Technische Mitteilung Sporty FUN - August 2001

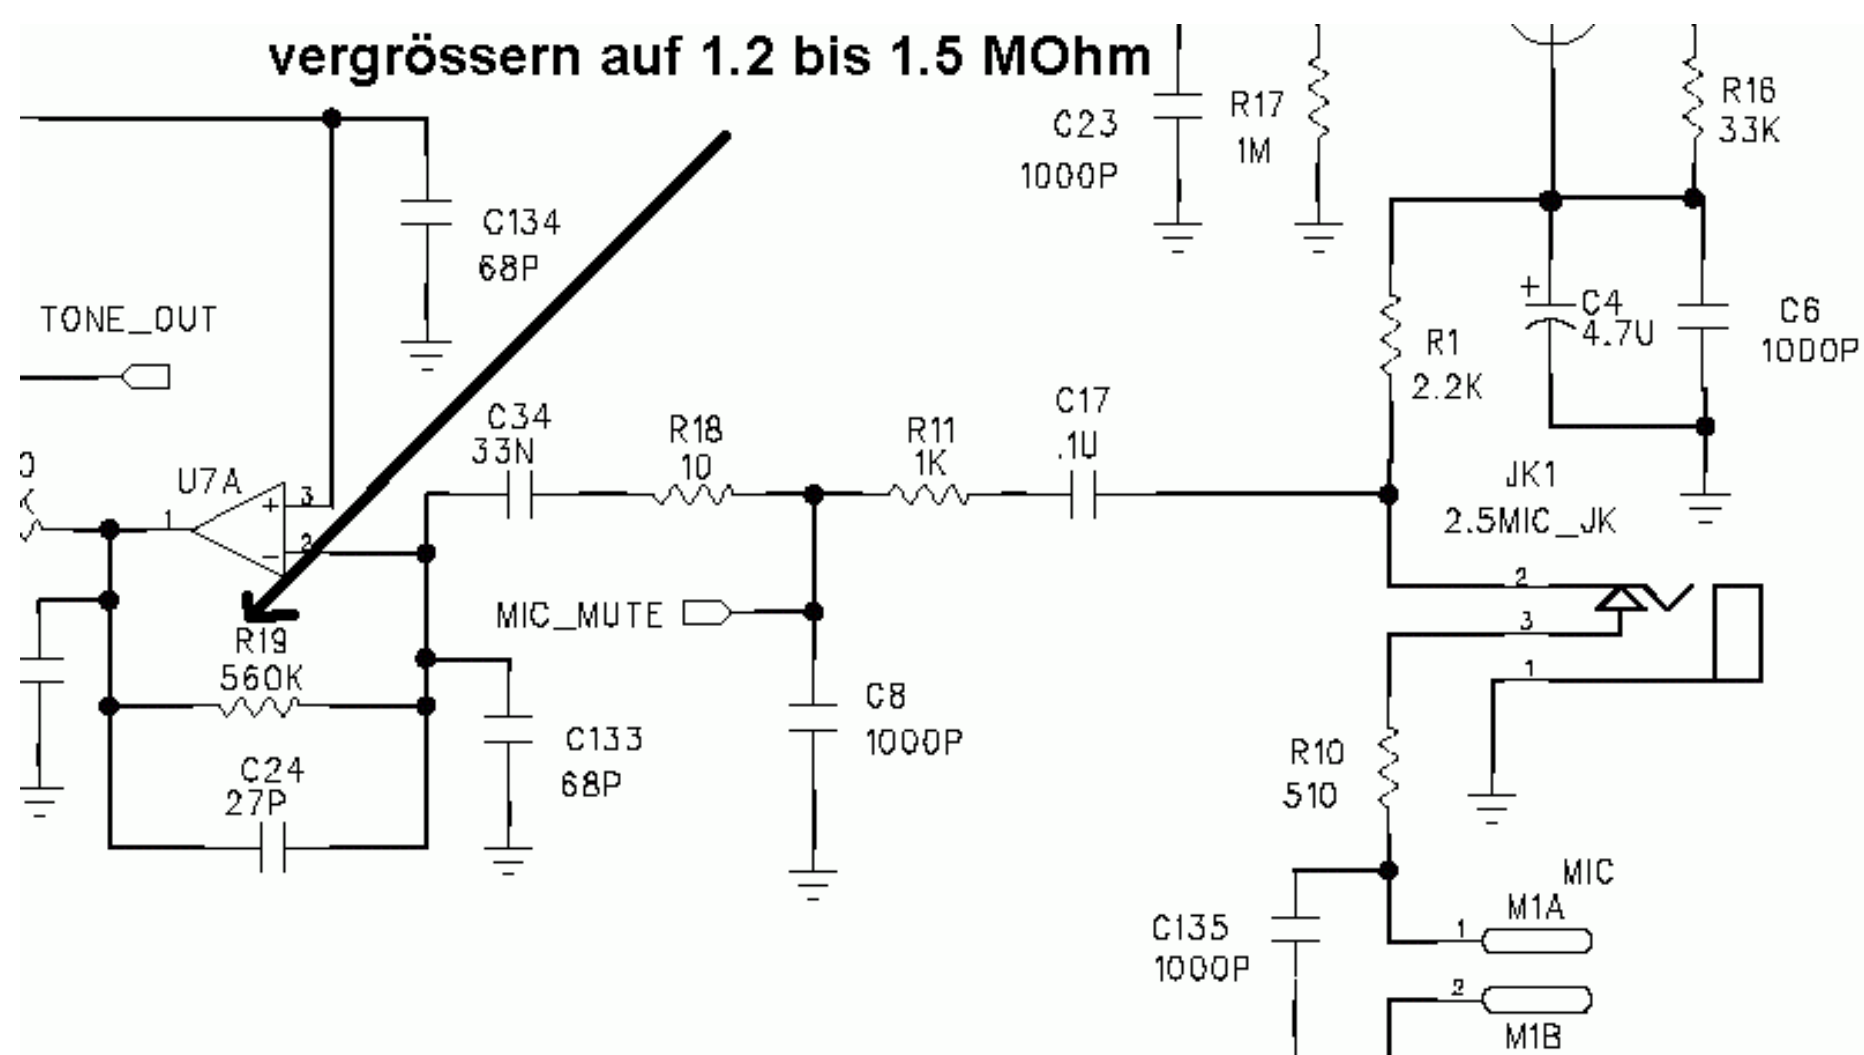
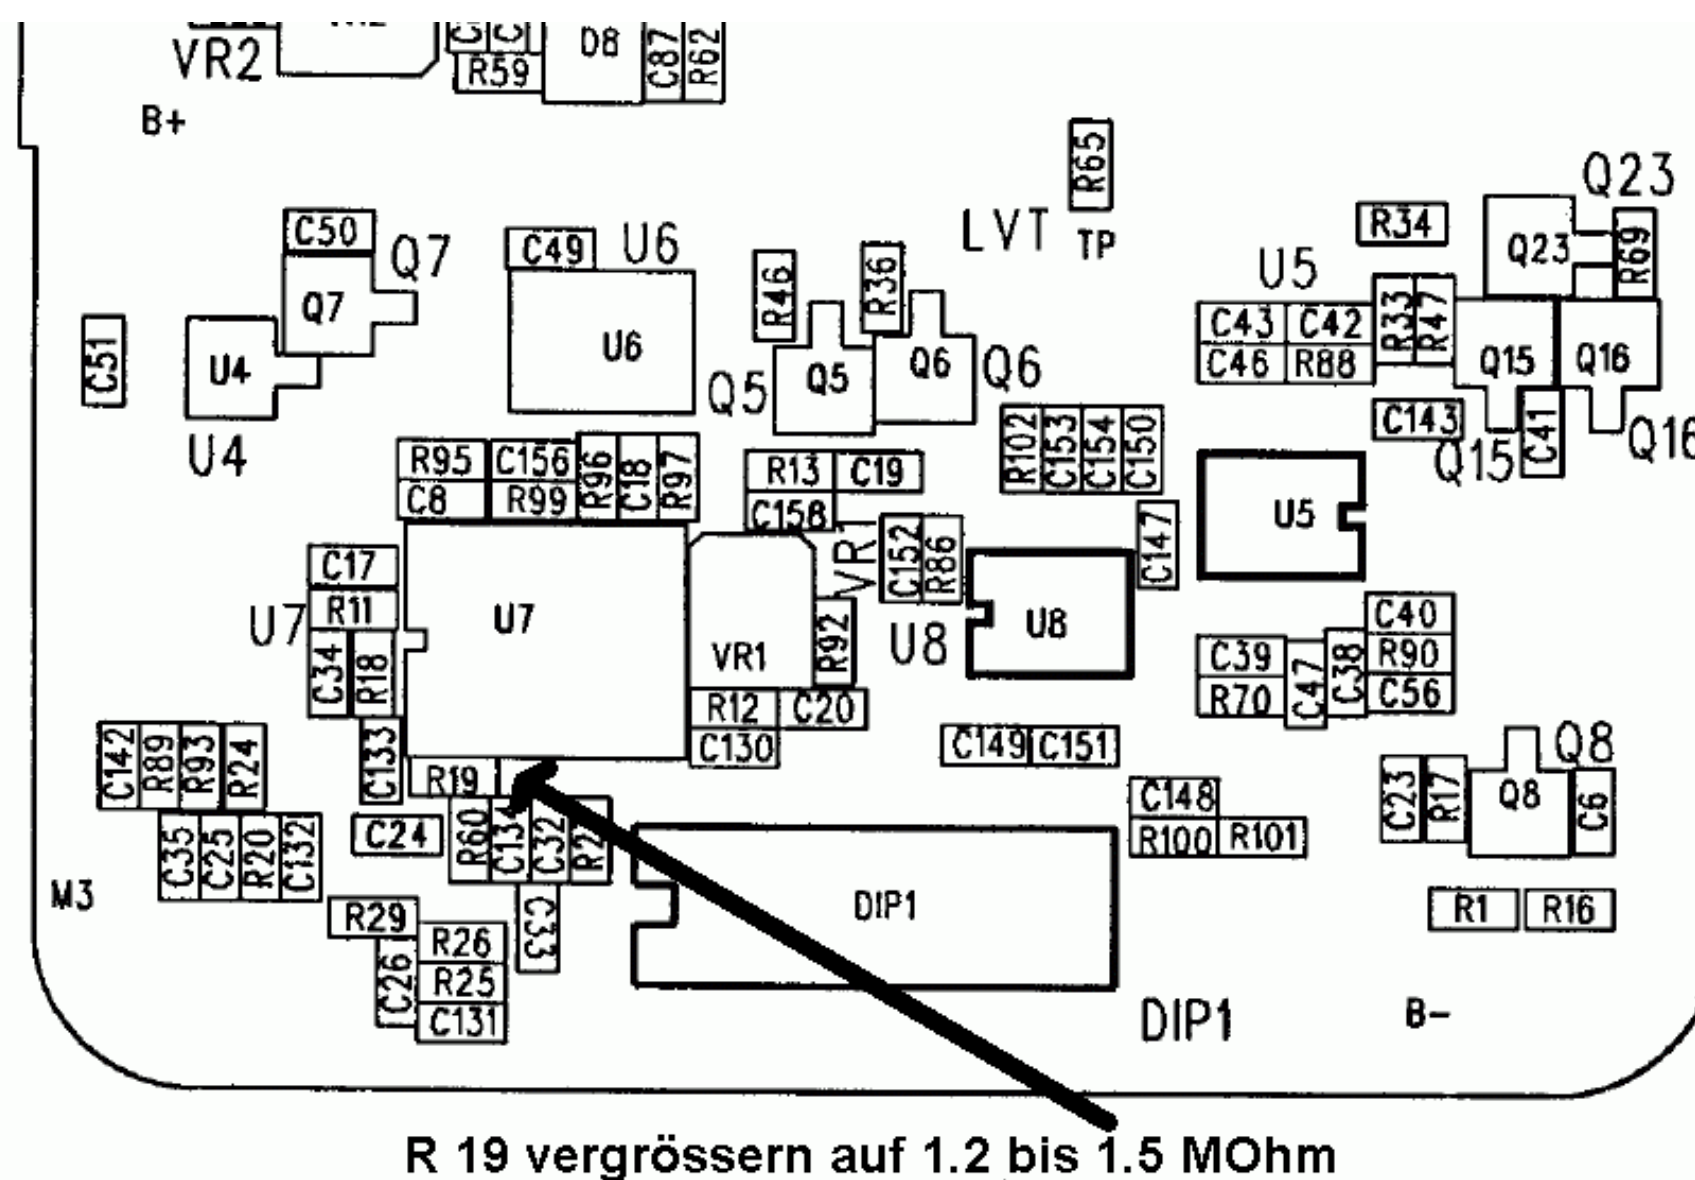
Problem: Die Mikrofonempfindlichkeit ist zum Betrieb als Sprechfunkgerät ausgelegt. Bei Verwendung als Babymonitor reicht die Ansprechempfindlichkeit mitunter nicht aus.

Abhilfe: Bei Verwendung hauptsächlich als Babysitter kann mit der folgenden Umbaumassnahme die Mikrofonempfindlichkeit weiter erhöht werden. Bitte beachten Sie, dass nach dem Umbau die Vox-Empfindlichkeit für Fahrradfahrer oder Motorradfahrer zu hoch sein kann, sodass diese nur mit Sendetaste funken sollten. Auch Kinder, die erfahrungsgemäss beim Funken mehr schreien als reden, sollten leiser sprechen, wenn sie das FUN als Sprechfunkgerät benutzen.
Die Änderung (Auswechseln eine Widerstands nach Abschrauben der Rückwand) ist nur durch fachkundiges Servicepersonal möglich. Erfahrung im Umgang mit SMD Bauteilen ist erforderlich.

R 19 vergrössern auf 1.2 bis 1.5 MOhm
